CONSULTAS Y OBSERVACIONES FORMULADAS AL PROCEDIMIENTO DE SELECCIÓN LICITACIÓN PÚBLICA N° 04-2025-GRP-GRI-CS-LP-1 PARA LA CONTRATACIÓN DE LA EJECUCIÓN DE LA OBRA “MEJORAMIENTO DEL SERVICIO VIAL EN EL ASENTAMIENTO HUMANO EL INDIO – CASTILLA – DISTRITO DE CASTILLA – PROVINCIA DE PIURA – DEPARTAMENTO DE PIURA” CON CUI N° 2412474.

Anexo N° 3: Plano de cartel de obra

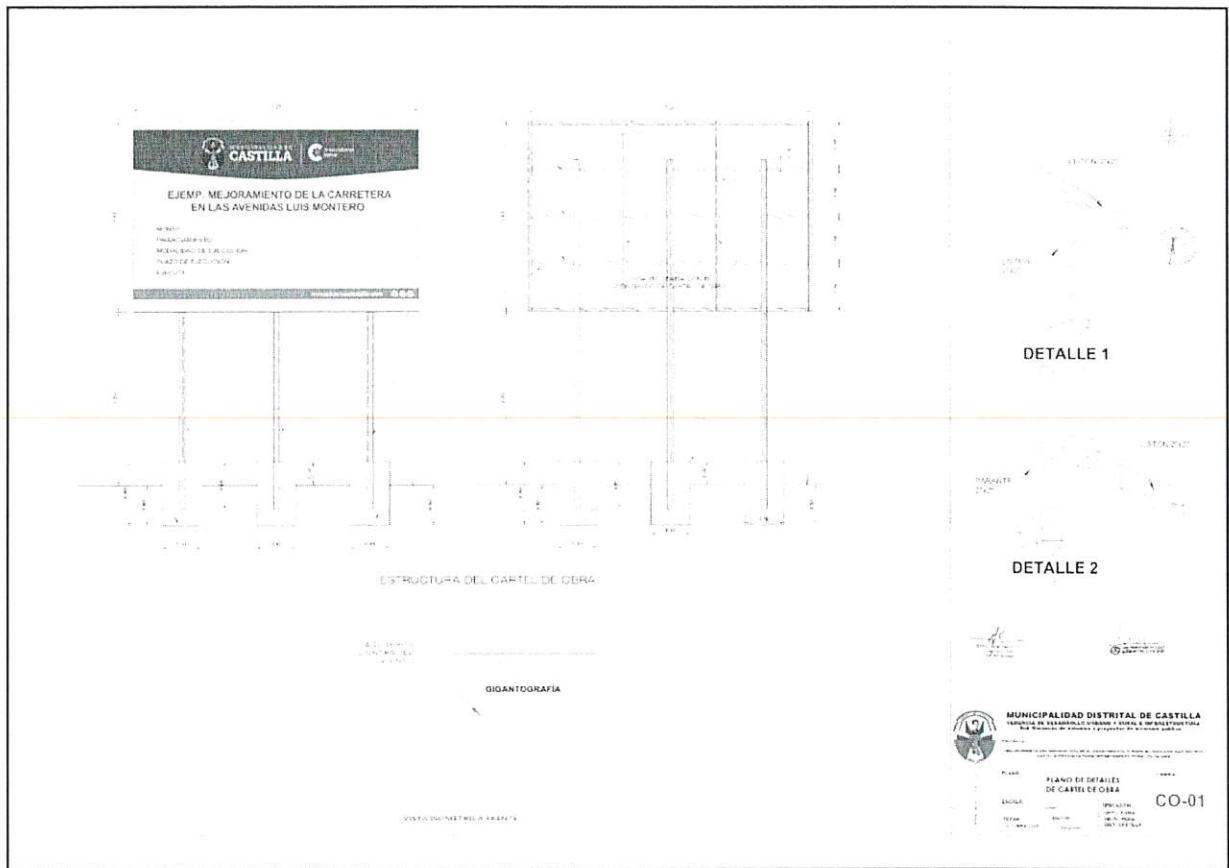
1. La partida 01.1.1 CARTEL DE OBRA 3.60MX7.20M, no se puede evaluar ya que no se cuenta con el plano correspondiente.
2. La partida 01.1.2 CASETA DE OBRA INCL. GUARDIANIA Y/O DEPOSITO, no se puede evaluar ya que no se cuenta con el plano correspondiente.

- Con respecto a la consulta del plano 01.1.1 CARTEL DE OBRA 3.60MX7.20M se precisa que como área usuaria hemos presentado todos los planos del proyecto dentro del expediente técnico, por lo tanto, de igual forma se anexa los planos solicitados con los cuales se ha desarrollado los análisis de precios unitarios

*Anexo N° 05: Plano de Cerco de Campamento*

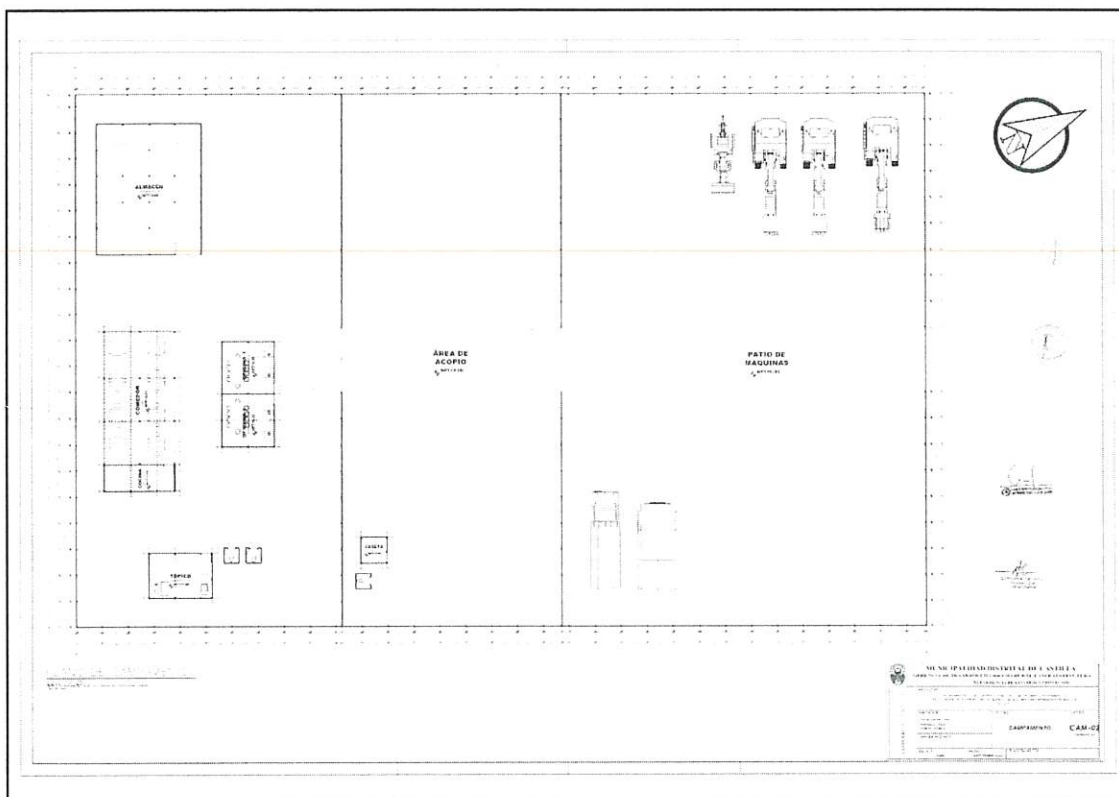
3. La partida 01.1.3. CERCO PROVISIONAL DE TRIPLAY PARA CAMPAMENTO, no se puede evaluar ya que no se cuenta con el plano correspondiente.
4. La partida 01.01.05 ACONDICIONAMIENTO DE PLAN DE DESVIOS, no se puede evaluar ya que no se cuenta con el estudio y los planos respectivos.

- Con respecto a la consulta del plano 01.1.3. CERCO PROVISIONAL DE TRIPLAY PARA CAMPAMENTO se precisa que como área usuaria hemos presentado todos los planos del proyecto dentro del expediente técnico, por lo tanto, de igual forma se anexa los planos solicitados con los cuales se ha desarrollado los análisis de precios unitarios

*Anexo N° 7: Plano de Deposito de Material Excedente*

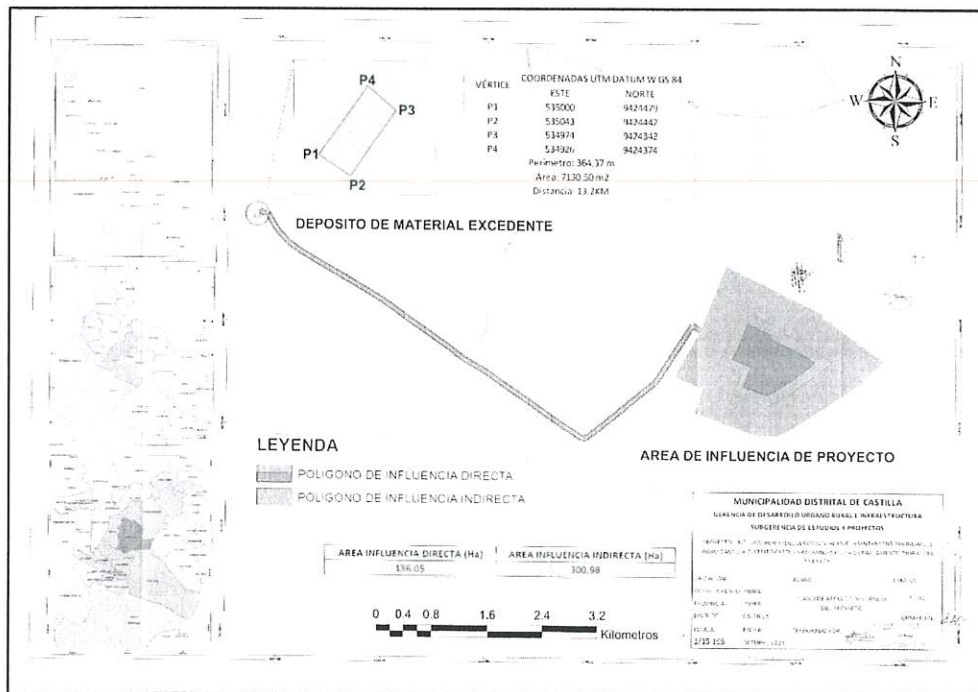
- 3.Faltan los planos de ubicación del depósito de material excedente, según las coordenadas del estudio de Impacto Ambiental
- 4.Falta el plano de ubicación y dimensiones del patio de maquinaria, según las coordenadas del estudio de Impacto Ambiental

- ✓ El plano de detalles del CARTEL DE OBRA 3.60X7.20m ha sido absuelta en la consulta 53 pregunta 01 de N° 04-2025-GRP-GRI-CS-LP-1
- ✓ El plano de detalles del CASETA DE OBRA INCL. GUARDIANIA Y/O DEPOSITO ha sido absuelta en la consulta 53. Pregunta 02 de N° 04-2025-GRP-GRI-CS-LP-1
- ✓ Se anexan los planos de ubicación del depósito de material excedente, según las coordenadas del estudio de Impacto Ambiental

Anexo N° 8: Planos de canteras

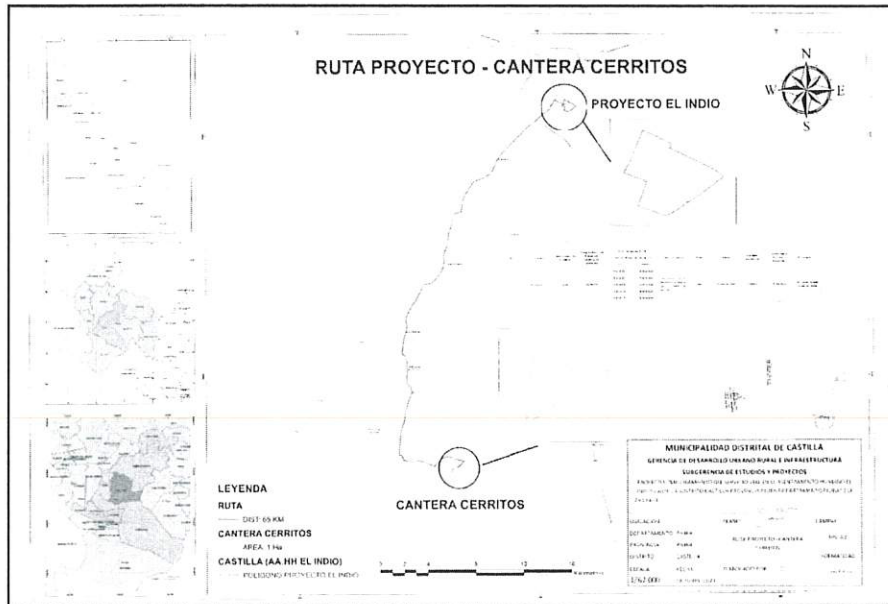
- 5.Faltan los planos de ubicación y dimensiones del almacén, según las coordenadas del estudio de Impacto Ambiental
- 6.Faltan los planos de ubicación de canteras, según las coordenadas del estudio de Impacto Ambiental

- ✓ El plano de detalles del CASETA DE OBRA INCL. GUARDIANIA Y/O DEPOSITO ha sido absuelta en la consulta 53. Pregunta 02 de N° 04-2025-GRP-GRI-CS-LP-1
- ✓ Con respecto al plano de ubicación y dimensiones del patio de maquinaria dichas dimensiones se encuentra absuelta consulta 53. Pregunta 03 de N° 04-2025-GRP-GRI-CS-LP-1
- ✓ Con respecto a los planos de ubicación de canteras, según las coordenadas del estudio de Impacto Ambiental se anexa a continuación

Anexo N°09: Planos de Detalles de Placa recordatorio

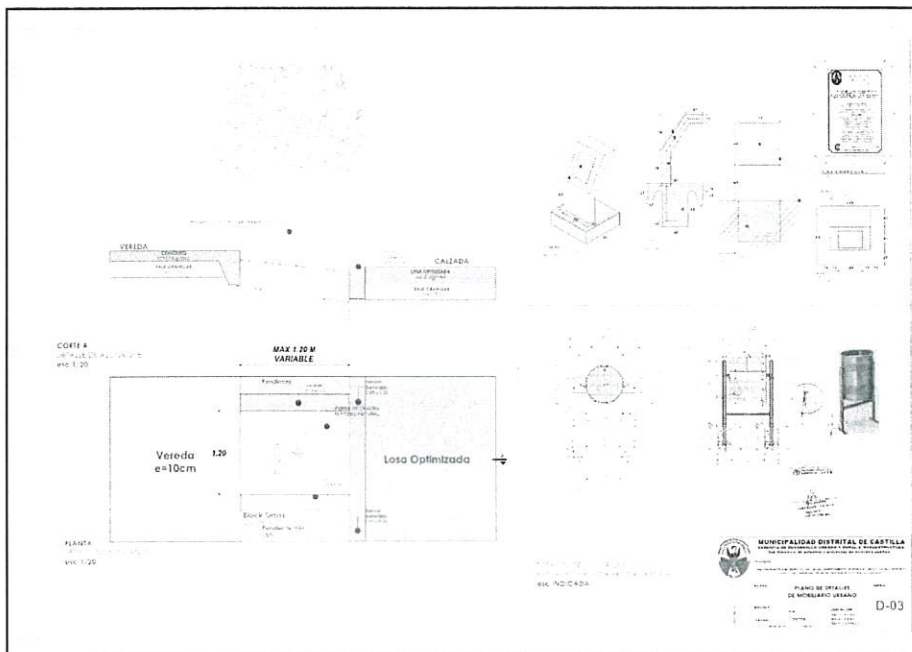
- 7.Falta el plano de detalles constructivos de la placa recordatoria y su pedestal.
- 8.Faltan los planos donde se indique las cajas de agua a demoler.

- ✓ Se anexa el plano de detalles constructivos de la placa recordatoria y su pedestal, se precisa que dicho plano se encuentra en el OSCE en lo que concierne a planos de detalles

Anexo N° 10: Plano de Demolición de Cajas de Agua

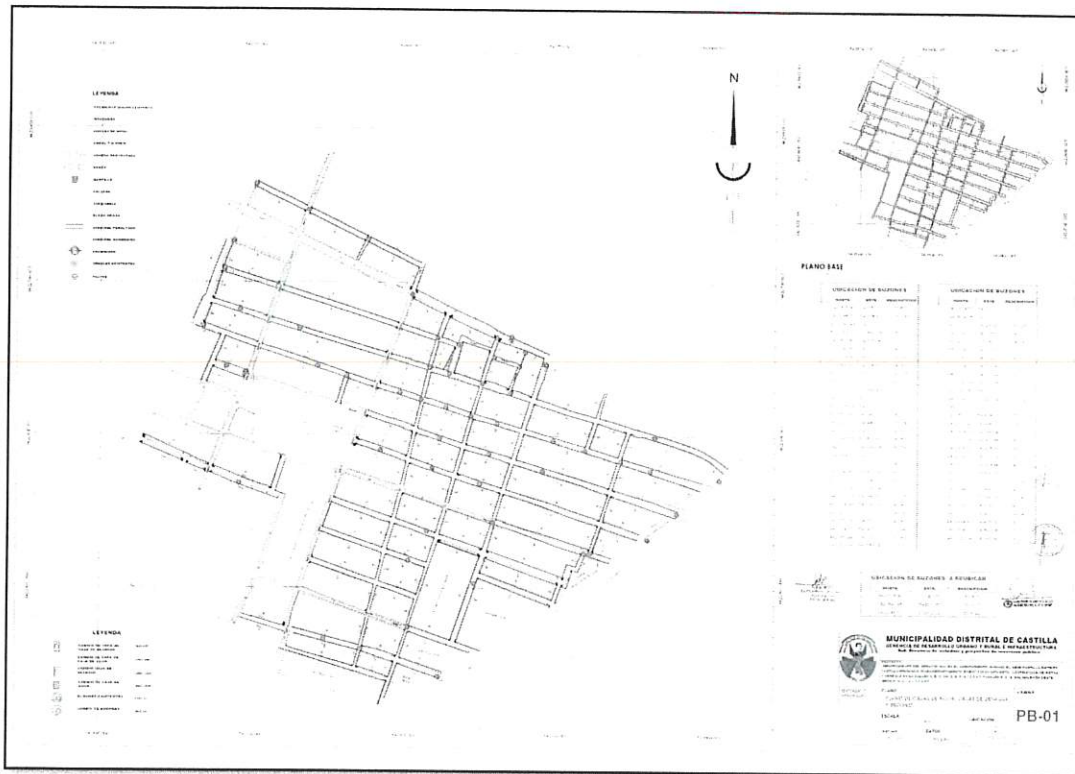
- 9.Faltan los planos donde se indique las cajas de desagüe a demoler
- 10.Faltan planos de detalle del grifo contraincendios.

- ✓ Con respecto a los planos donde se indique las cajas de agua y desagüe a demoler
